Allée des Cottages 10

Domaine de Grandchamp · Le Pecq (78230) · lot de 417 m² detașat din grădina vilei de la nr. 10 · dosar pentru vizita din **17 octombrie 2026**, completat pe 20-oct cu dosarul de permis d'aménager și pe 23-oct cu arhitecții și costul unui studiu

417 m² (geometru, relevé provizoriu, fără bornaj) · 320 000 € · 767 €/m² · redus de la 350 000 € · PLU zona UDb · SPR secteur AP2d · aviz conform ABF · argilă: expunere forte · PA 2025: nicio autorizare în registru la sep-2026 · fără studiu de sol · vânzător particular „VivienD”

Planul de masă din anunț

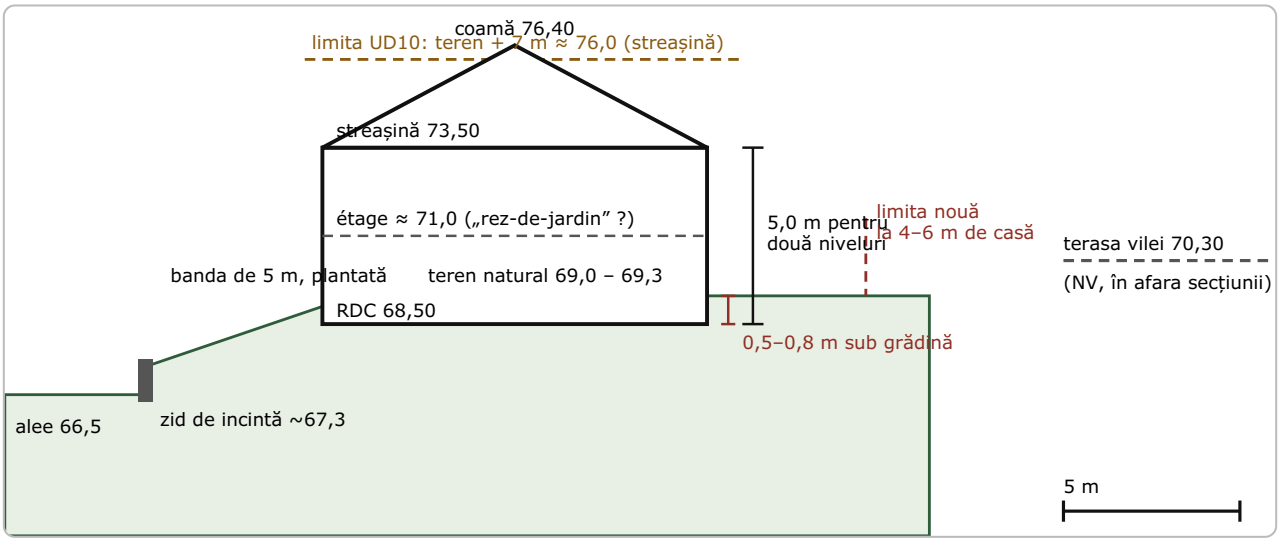
Cele trei probleme pe care planul le arată singur

UD7 **Ferestrele**

La 4 m de limită nu ai voie ferestre normale (allège sub 1,90 m); regula cere **8 m**. Rămân fațada spre alee (est) și ~6 m din fațada nord. Dacă esquisse-ul are ferestre pe sud sau vest, nu e conform.

UD13 **75 % verde**

Aritmetica arhitectului (PA4): trebuie **312 m²** din 417, din care 234 pământ plin; proiectul dă **280 m² pământ plin (67 %) + 44 m² parcare permeabilă = 324**. Iese doar dacă parcarea înierbată se numără; UD13 numără explicit doar aleile pietonale.

Lucrare **Parcarea săpată**

Groapă de **1,75–2,75 m** și ~25 m de zid de sprijin în argilă cu expunere forte, lângă grădina vilei (rămâne cu 1,8 m deasupra). Lucrarea grea a proiectului; G2 serios; tandemul e la aprecierea urbanismului.

Conturul	22,19 m pe alee (jos) · 17,21 m latura stângă · pinten plantat (verde închis) cu laturi 8,94 / 2,39 m · diagonală lungă · 7,96 m înapoi la alee	Corectat după PA3/PA4 (20-oct): frontul = AK 484 (10,3 m) + ~12 m din frontul AK 549; latura de 17,21 m = limita cu AK 530 (vecinul de sud); pintenul = colțul NV, în continuarea aceleiași limite; diagonala = linia de divizare prin grădina vilei, până la ~10,5 m de alee pe latura de nord.
Casa	„EMPRISE AU SOL 72,00 m²”, „HABITATION 1 ÉTAGE + COMBLE”; cote 662[5] × 1 089[5]; decupaj 150 × 150 în colțul din față-stânga, în jurul unui arbore (Ø 150, coroană ~5,5 m)	Așezată pe liniile de retragere minimă: 4,00 m de AK 530, 5,00 m de alee, 4–6 m de limita nouă. Fațada cu ferestre posibile = est (alee) + ~6 m din nord.
Niveluri	„NIVEAU REF RCH MAISON 68,50” · „ÉGOUT 73,50” · „FAÎTAGE 76,40” (PA4 din 2025: 78,40); teren 69,25 / 69,00 / 69,10 / 69,04 / 69,03 lângă casă, 68,51 spre alee, 67,24 / 67,36 la zid, 66,49 pe alee	RDC la 0,5–0,8 m sub grădină pe 3 laturi și la nivel spre alee: „semi-enterré” e generos. 68,50 → 73,50 = 5,0 m pentru două niveluri. „Rez-de-jardin” la ~71 m nu dă pe nicio grădină (69,0–69,3).

Parcarea	2 mașini în tandem, bandă 3,50 m, „NIVEAU STATIONNEMENTS 65,75” (sau 66,75), zid curb „ACROTÈRE 68,50” + scară spre grădină, „ACCÈS À CRÉER”	Colțul NE, lângă limita de nord și linia nouă. Groapă de 1,75–2,75 m, ~10,5 m lungime, zid de sprijin pe 2–3 laturi. Cota e sub nivelul aleii de la capătul sudic (66,49): aleea coboară spre nord.
Scara	Stânga jos: două ziduri paralele, trepte, „NIVEAU REF 66,50” → „68,50”, „ACCÈS À CRÉER PORTILLON”	Capătul de sud al frontului: ~2 m urcare pe ~4,7 m, portiță nouă în zidul de incintă al domeniului (SPR: zidul se păstrează; portița cere aviz).
„Veranda”	Nu există. Hașurile sunt casa, groapa parcării și, sus-dreapta, „Terrasse S: 70,30” cu trepte 69,42 → 70,23	Terasa e a vilei (NV de lot, ~10 m de limită), cu 1,8 m deasupra RDC-ului nou: vila privește de sus peste parcare și fațada nord.
Arborii	5–6 coroane punctate: una mare în decupajul casei, trei în banda de 5 m de la alee (Ø 3,5–5 m), una lângă parcare, un „x” în pinten; verde închis = benzi plantate pe limite	Arborele din decupaj e la 0,75 m de fundație: dacă are > 100 cm circumferință e intangibil (SPR) și e risc tehnic (rădăcini în argilă).

Rețele	„RACCORDEMENTS MAISON PROJETÉE — EAU / ELEC / GAZ” în colțul SE, „ELEC BASSE TENSION” în alee, marcaje de secțiune B–B	Pe planul din anunț lipsesc EU și EP; PA3 (oct-2025) desenează assainissement în alee. Secțiunile A–A / B–B sunt în PA5.

Secțiuni deduse din cote

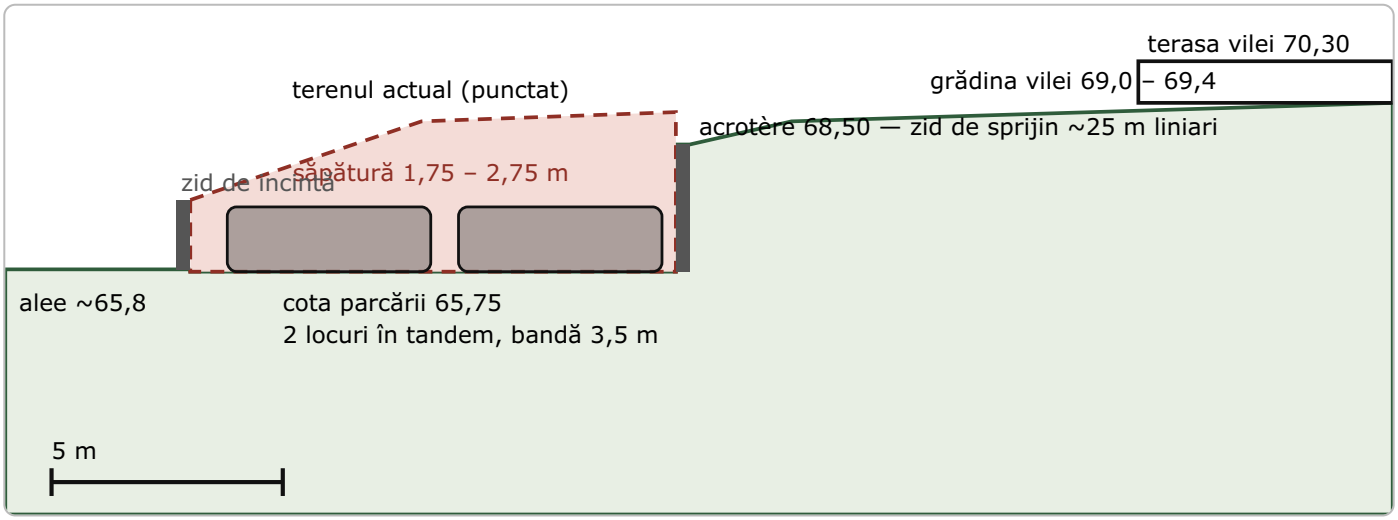
Secțiune est → vest prin casă (stânga = aleea). Cote NGF de pe plan; acoperișul e schematic (planul spune „combles”, probabil mansardă).

Secțiune est → vest prin colțul NE (parcarea). Groapa coboară la cota aleii; zidul de sprijin urcă până la 68,50 lângă grădina vilei. Dacă cifra e 66,75, groapa e cu 1 m mai mică.
